D.25C/250/ 405 /2024

Zgodnie z art. 135 ust. 2 ustawy z dnia 11 września 2019 r. - Prawo Zamówień Publicznych (t. j. Dz. U. z 2023 r. poz. 1605 z późn. zm.), zwanej dalej ustawą Pzp oraz rozdz. XI Specyfikacji Warunków Zamówienia, w związku z zapytaniem Wykonawcy w postępowaniu prowadzonym w trybie przetargu nieograniczonego na: **SUKCESYWNE DOSTAWY WYROBÓW MEDYCZNYCH NA POTRZEBY ODDZIAŁÓW KARDIOLOGII DLA SZPITALI POMORSKICH SP. Z O.O.**, znak: **D25C/251/N/24-47rj/24**, niniejszym przedkładam odpowiedź Zamawiającego.

Pozycja 1

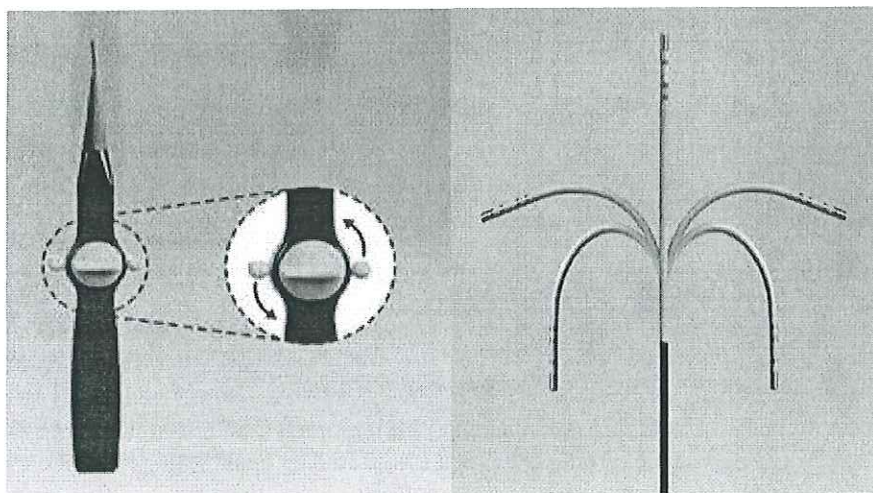
Zwracam się do Zamawiającego o dopuszczenie elektrod ablacyjnych o następujących parametrach:

1. Długość 110cm.
2. Średnica cewnika 7F.
3. Elektroda dwukierunkowa z wygodnym mechanizmem sterowania (zdjęcie poniżej)
4. Jeden stopień sztywności cewnika.
5. 3 krzywizny, symetryczne.
6. Końcówka 4mm, 8mm mm do wyboru Zamawiającego
7. pierścienie platynowo – irydowe, sensory TC i THR do wyboru
8. wygięcie 270 stopni, spacing 2-5-2 mm
9. Współpraca z generatorem Amper

Zamawiający nie dopuszcza.
